Sheet: /		
File: 无人机分电板_V4.kicad_sch		
Title: UAV power distribution board		
Size: A3	Date: 2022-01-21	Rev: V3
KiCad E.D.A. kicad (6.0.1)		Id: 1/1

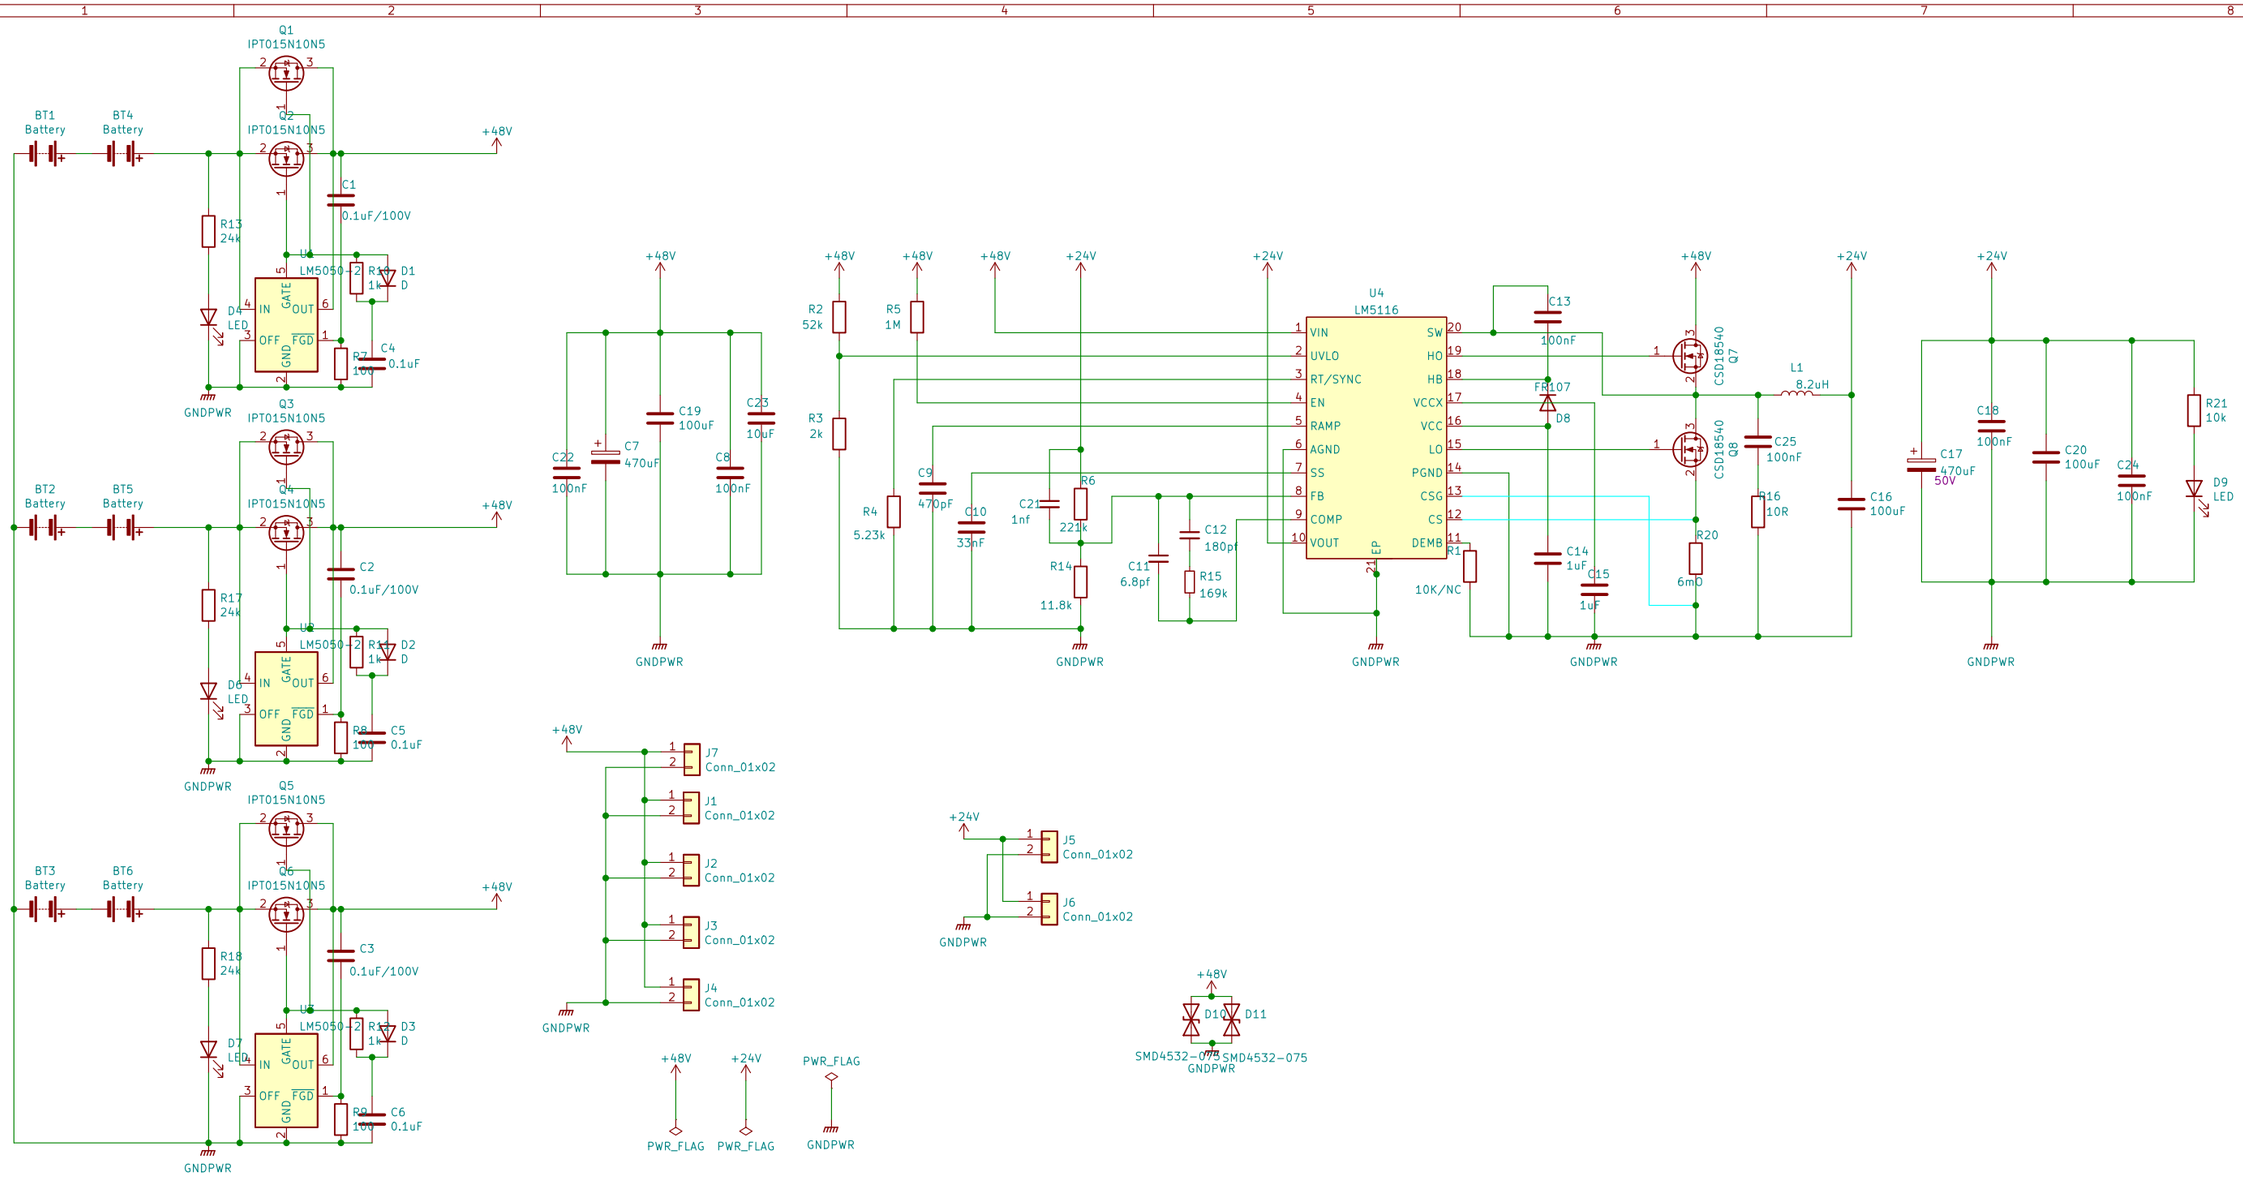
》
本版改动：
·增加了DEMB处的电阻，以选择是否使用二极管仿真。
·将地改为GNDPWR
·删掉了HO,LO栅极串联电阻。
·增加输入输出电容。

》
PCB待改动：
功率回路、敏感信号区分；补偿网络贴近；

MOS管改为IPT015N10N5
增加了浪涌保护器件
